**伊方発電所 3号機
安全性向上評価届出に係る改善事項
に対する取り組み状況について
(第3回届出時点)**

2024年 1月19日
四国電力株式会社

※：平成29年度 第59回原子力規制委員会 資料1（平成30年1月17日）

図 多目的水源ピット

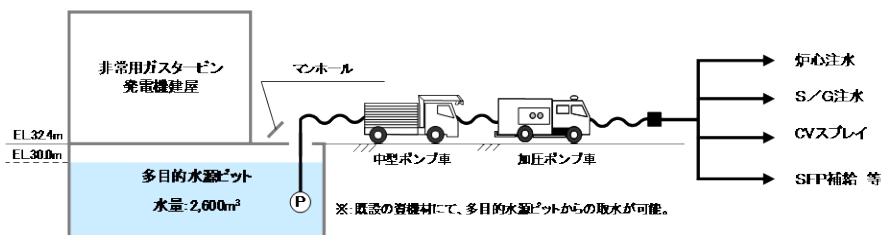
追加措置(自主設置設備)について、自主的に設置した設備に関する記載は、実際の施設の状況を把握するために重要な要素であり、記載を充実する。

○自主的に設置する設備として、**以下の2手段に関する運用方法等が整備された旨を記載**した。
